Commentaires sur l'étude préalable agricole du projet éolien des ailes du Gâtinais

par Joël AVRIL, Mars 2023

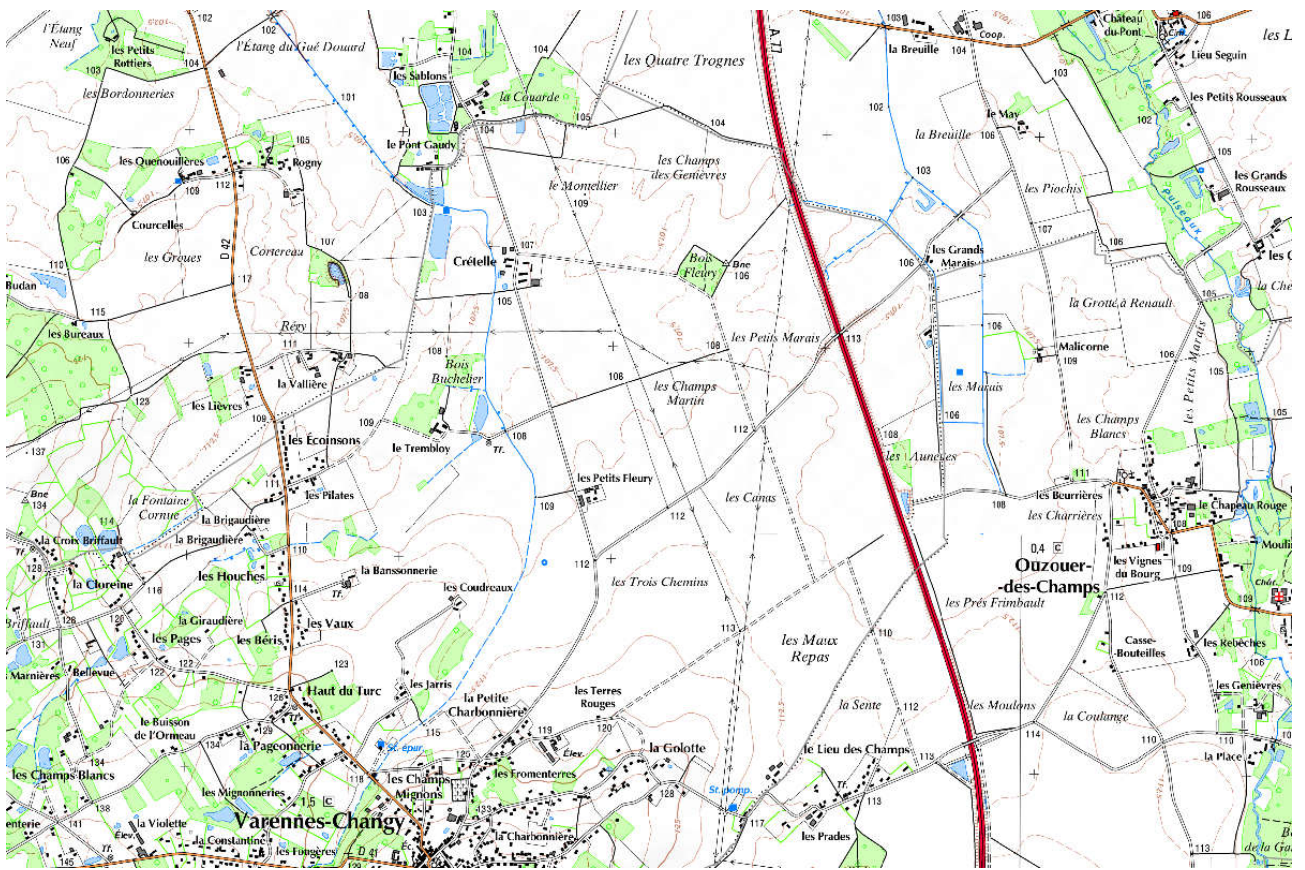
- L'éolienne E1, située dans un angle ouvert (environ 120°) de la parcelle cadastrale ZA4 au nord de celle-ci, est assez éloignée des chemins ruraux pour que ses pales ne les surplombent pas, mais nécessite la création d'une plateforme importante. ***L'implantation de l'aire gravillonnée et de la plateforme à ce niveau de la parcelle va générer des contours supplémentaires (4) dans la parcelle, deux à 90°, mais surtout deux pointes (angles aigus à 60° environ) difficilement cultivables !***

- L'éolienne E2, située en rive rectiligne de la parcelle cadastrale ZA11 au sud-est de celle-ci, est en rive du chemin rural, ses pales le surplombent sur près de 150m, mais limite la surface de la plateforme. ***L'implantation de l'aire gravillonnée et de la plateforme à ce niveau de la parcelle va générer des contours supplémentaires (4) dans la parcelle, mais tous à 90° !***

- L'éolienne E3, située en rive rectiligne de la parcelle cadastrale ZA11 à l'est de celle-ci, est en rive du chemin rural, ses pales ne le surplombent pas, mais limitation de la surface de la plateforme impose un chemin d'accès supplémentaire. ***L'implantation de l'aire gravillonnée, de la plateforme et du chemin d'accès à ce niveau de la parcelle va générer des contours supplémentaires (6 cette fois) dans la parcelle, mais tous à 90° !***

- Dans un projet ne comprenant que 3 aérogénérateurs, à fortiori en bordure d'une autoroute, on aurait pu espérer un alignement rectiligne et régulier des machines, parallèlement à l'axe autoroutier, mais il n'en est rien, ni sur l'alignement, ni sur les distances entre éoliennes ou par rapport à l'A77. Aucun effort d'intégration « paysagère » des machines n'a été fait à ce niveau !
